公文書部分公開決定通知書

公文書の件名	1.産廃業者ミダックによる奥山地域の産廃最終処分場設置許可申請告示301号に関わる意見募集で提出された意見書のすべて 2.1の各意見書に対する行政の見解書
公開の日時	平成31年3月1日(金) 10時00分
公開の場所	文書行政課市政情報室
公開しない部分	1.に関する文書 【個人に関する情報】 ・個人の氏名、住所、連絡先の部分 2.に関する文書 全部
公開しないこととした根拠規定及び当該規定を適用した理由	1.に関する文書 【個人に関する情報】 浜松市情報公開条例第7条第2号に該当 意見書には個人の氏名、住所、連絡先が含まれており、特定の個人を識別できるため。 2.に関する文書 浜松市情報公開条例第11条第2項に該当 文書不存在のため
主管課	浜松市環境部産業廃棄物対策課 電話番号 053-453-6190
備考	写しに要する費用(白黒コピー) 10円×34枚=340円

浜松市告示301号の意見書

「産業廃棄物処理施設設置許可申請書」への意見書

図1：計画地と場内の採掘穴跡（Google Earth 画像）

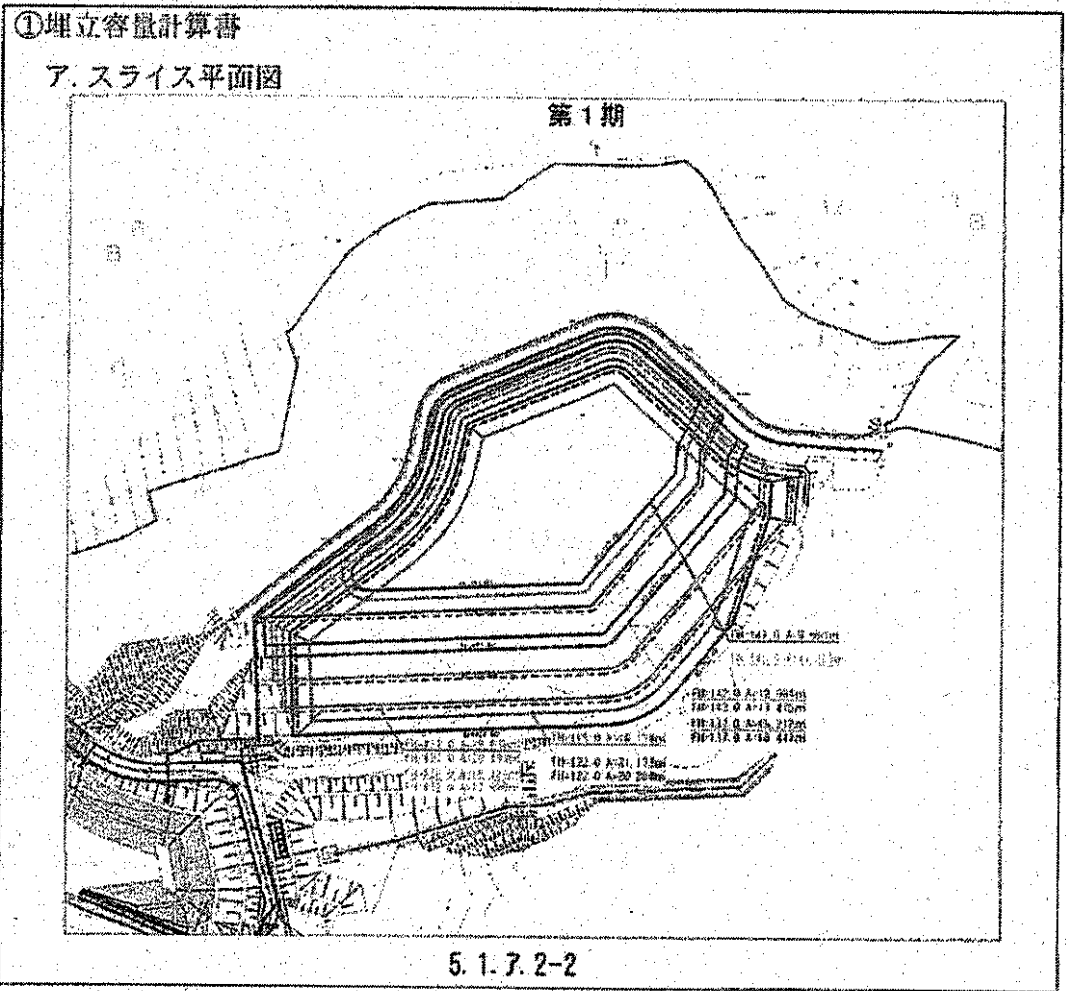
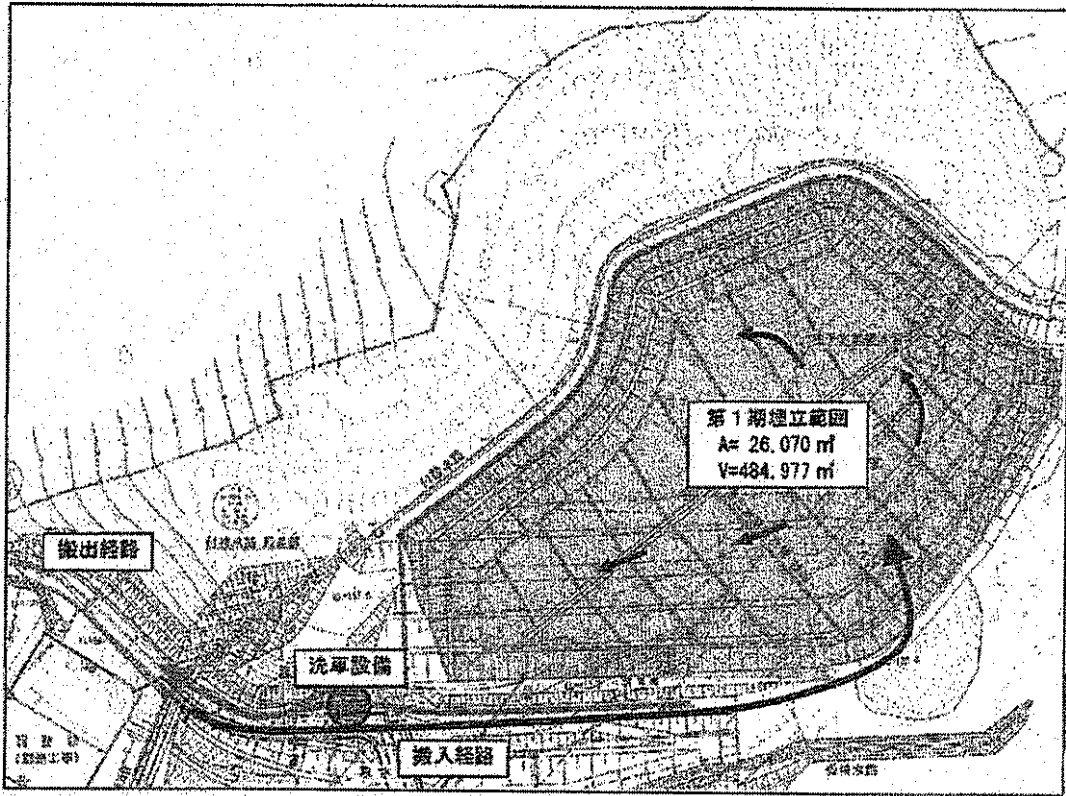
本件最終処分場計画区域は採石場跡地を利用するものであるが、砕石場跡地には幾つもの巨大な窪みがあり池となっている。これらの採掘穴や沈殿池は少なくとも5箇所あり、最大のもので5000平方メートルの規模を為している。これらの採掘穴や池の合計面積は処分場計画地底部の凡そ3分の1を占め、池の推定深度から総体積は10万立方メートルを越えるものと推察される。しかし、そのような窪地形が業者提出の事業計画や設計図面のどこにも見受けられず、採掘穴の施工処理に係る記載も一切ない。採掘穴部分の地盤とそれ以外の地盤との取り合いはどのように施工されるのか。当設置許可申請の資料においても、採掘穴跡については全く考慮されておらず施工計画の中でも記載は一切無い。本件では、砕石場跡地の底部が平坦であることを前提に許可申請が出されている。このような資料は本件処分場がもたらす災害、水害、水汚染を判断する根本的な性質であるから、このような誤った図面や資料に基づく許可は違法である。

図2: 申請書別紙で示される埋立範囲と断面計算書

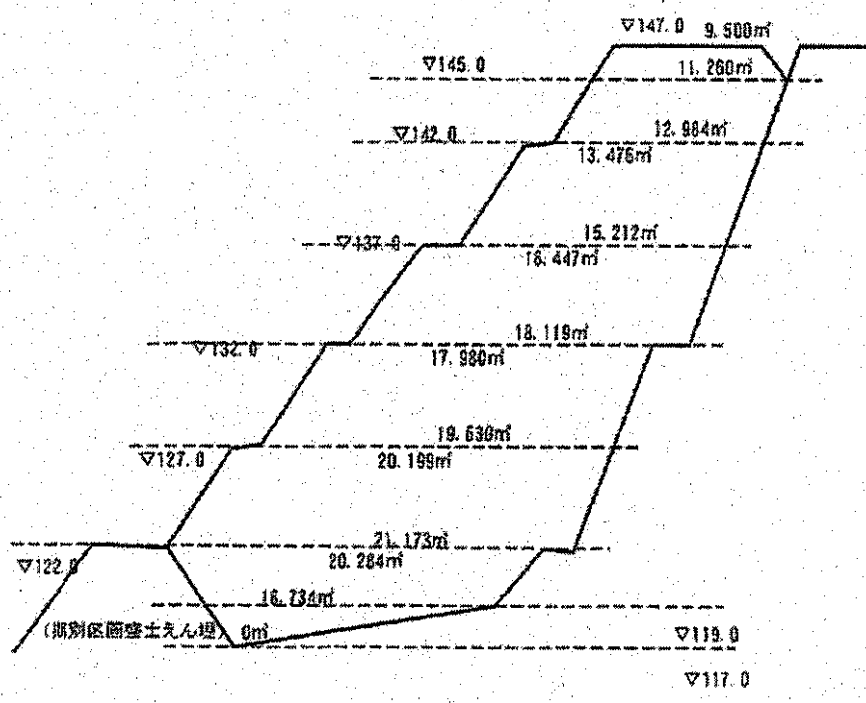
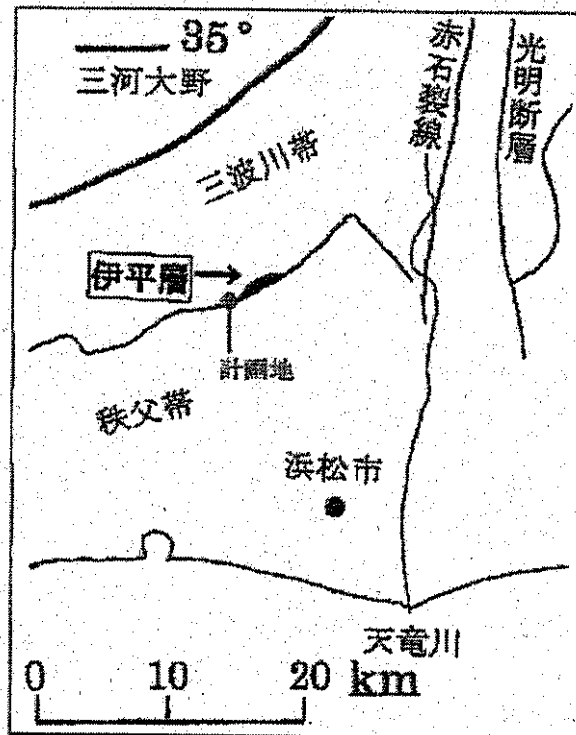
6. 本件処分場計画地の底部に存在する複数の採掘穴跡は三嶽鉾山閉山に係る原状回復の工程には含まれていない。上項2で述べたように本件では碎石場跡地の底部が平坦であることを前提に許可申請が出されている。将来不同沈下による災害、水害、地下水汚染を引き起こす原因となる巨大な採掘穴の性状を不明のまま、且つその処理を曖昧にしたまま出された申請に対する許可は違法である。また、本件処分場計画地の東法面にある地すべりブロックに対する地すべり防止工事についても、事業計画者の憚ミダックはあくまでも災害防止のための工事であり産業廃棄物最終処分場設置に係る工事ではないと主張している。しかし、三嶽鉾山の閉山処理には地すべり防止工事は含まれておらず、当設置許可申請書に係る資料においても明らかではない。

図2 赤石山脈を中心にした構造図
黒レンズ：黒瀬川帯関連地域

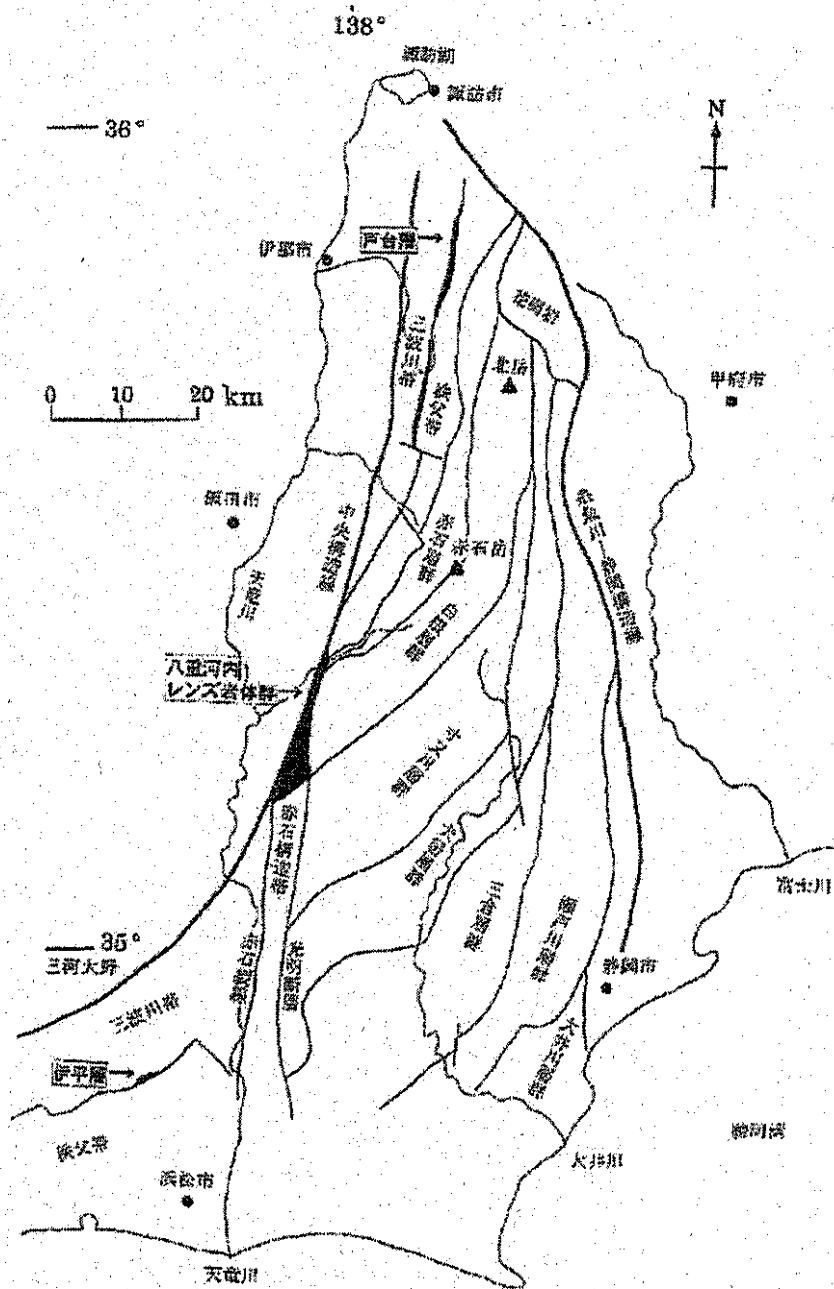
7. 「地震動等影響評価調査および工学的対策検討業務報告書」では、L-21-1断層の延長は13.9kmとある。その根拠とする「第四紀断層調査報告書」のL-21-1断層の設定と評価は、現地の地質構造を正しく反映したものではない。三波川帯と秩父帯との境界を為す断層は計画地東側の伊平層の南縁部を通る位置にあり、延長は少なくとも23kmに及ぶものである事は中部地方の構造地質を研究する者にはもはや周知の事実である。(図3参照)
